Tekniske data:			Diesel-el. 750 HK privatbanelokomotiv	
Skitsens benævnelse:			Indre ledninger på køreretningsomskifter	
Dato	Målestok	Sign.	Skitsens nummer	
30/11 52	~	JM	92-513

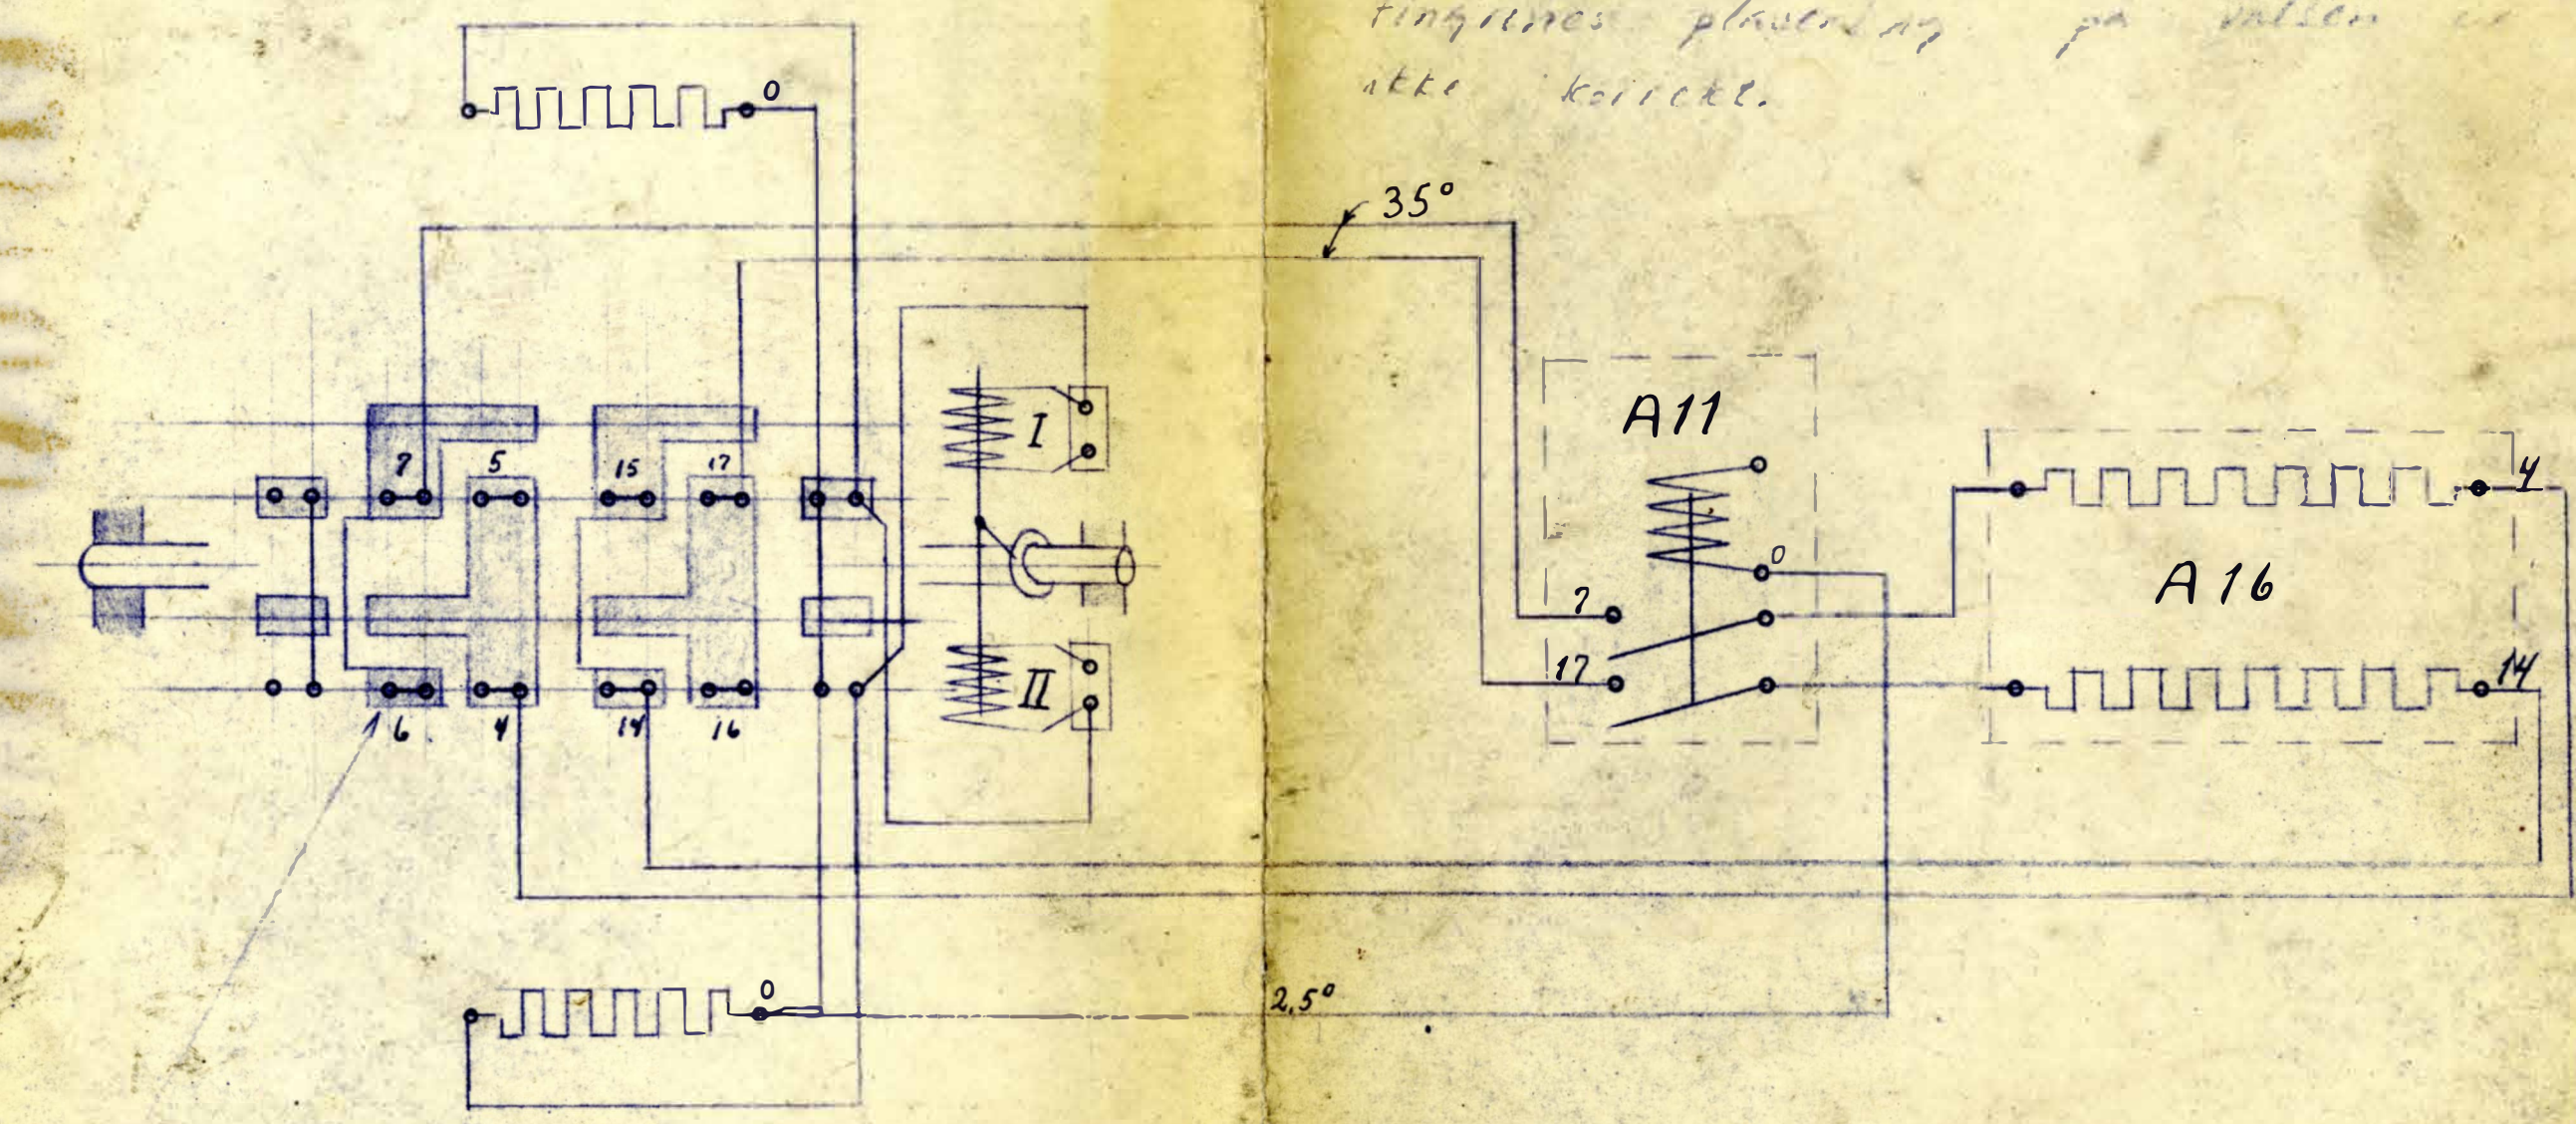
kontaktfingrene skal mærkes som vist,  
 når ombytningen ses forfra.

valsens må tænkes set spejlvendt og drejet  
 en halv omgang om sin akse.

fingrenes placering på valsen er altså  
 ikke korrekt.
